**Всемирный форум для согласования правил
в области транспортных средств****Рабочая группа по вопросам освещения
и световой сигнализации****Восемьдесят вторая сессия**

**Правила № 48 ООН (установка устройств освещения
и световой сигнализации):****Предложения по поправкам новой серии
к Правилам № 48 ООН****Предложение по поправкам новой серии 07
к Правилам № 48 ООН****Представлено экспертом от группы заинтересованных экспертов***

Образец А
(См. пункт 4.4 настоящих Правил)

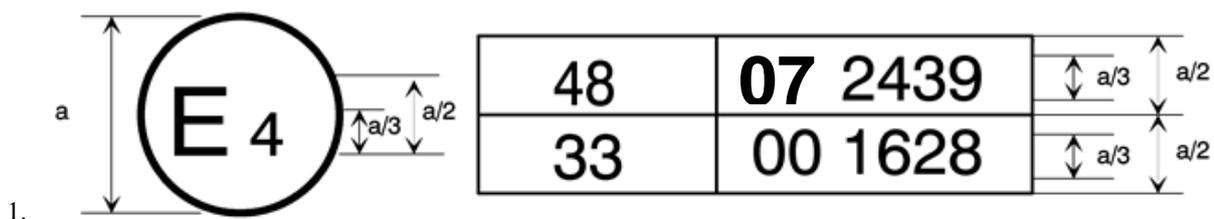
Приложение 2 изменить следующим образом:

Приведенный выше знак официального утверждения, проставленный на транспортном средстве, указывает, что этот тип транспортного средства официально утвержден в Нидерландах (E4) в отношении установки устройств освещения и световой сигнализации на основании Правил № 48 ООН с внесенными в них поправками серии 07. Этот номер официального утверждения указывает, что официальное утверждение было предоставлено в соответствии с предписаниями Правил № 48 ООН с внесенными в них поправками серии 07.
